改善箇所説明図

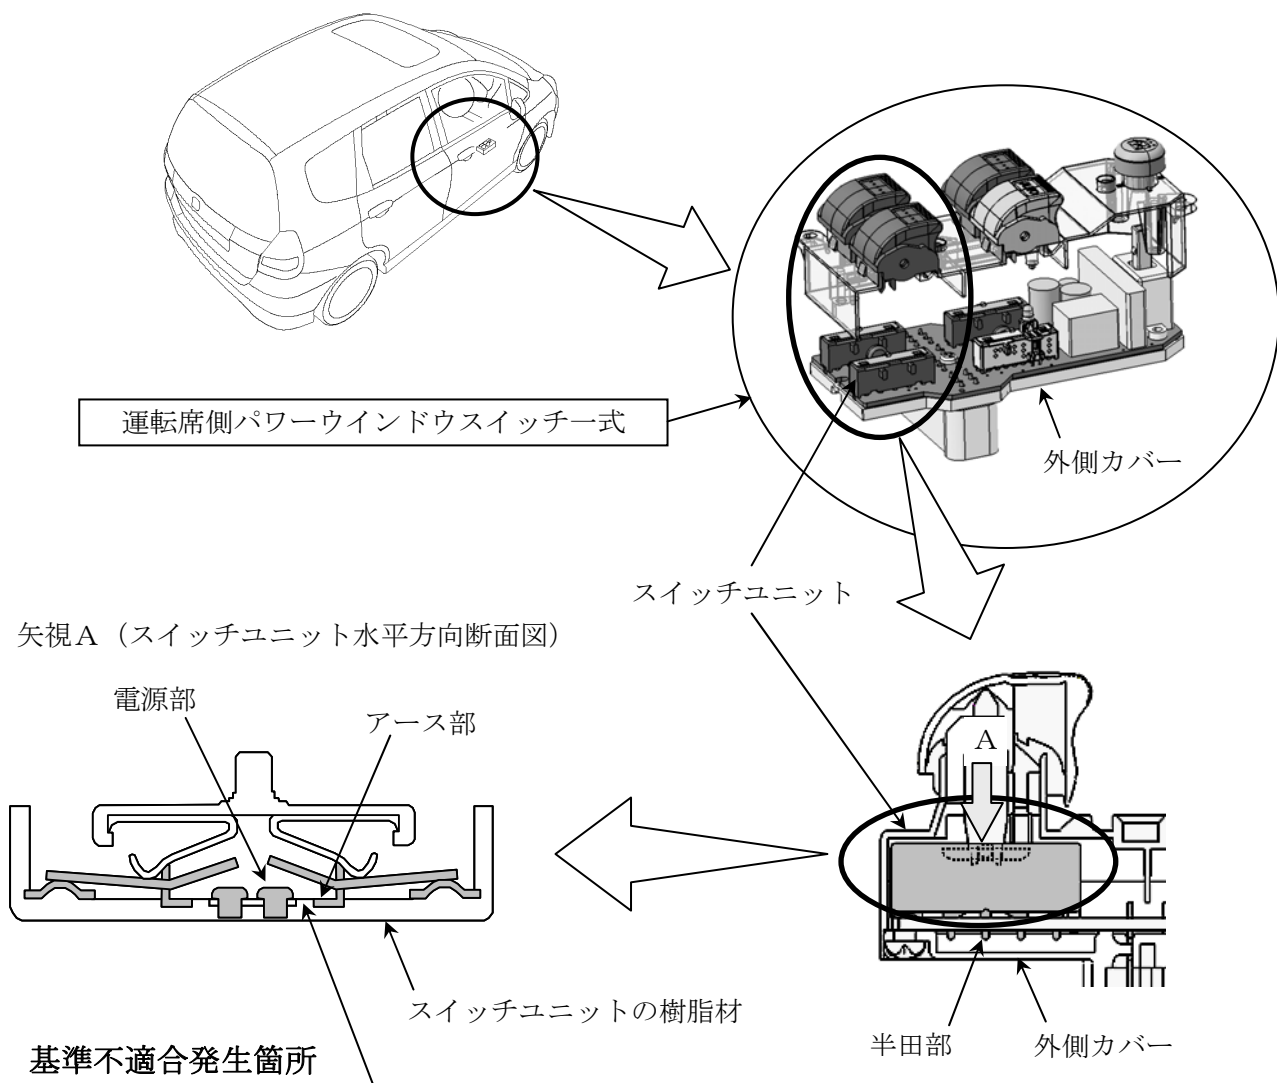
運転席側パワーウィンドウスイッチのスイッチユニットの構造及び樹脂材が不適切なため、車内清掃用品等に含まれるシリコン成分がスイッチ接点部に付着した状態でのスイッチ操作を繰り返すと、接点の磨耗粉がスイッチの電源部とアース部の隙間に堆積して発熱し、スイッチユニットの樹脂材が炭化して電流がリークし続けるものがある。そのため、スイッチユニットの半田が溶け、外側カバーに垂れて発煙し、最悪の場合、カバーが発火するおそれがある。

全車両、運転席側パワーウィンドウスイッチ一式を対策品に交換する。

| 改善前 | 改善後 |
|---|---|
| <p>電源部</p> <p>距離短い (隙間小)</p> <p>アース部</p> <p>PPS 樹脂材</p> | <p>電源部</p> <p>距離長い (隙間大)</p> <p>アース部</p> <p>PBT 樹脂材</p> |
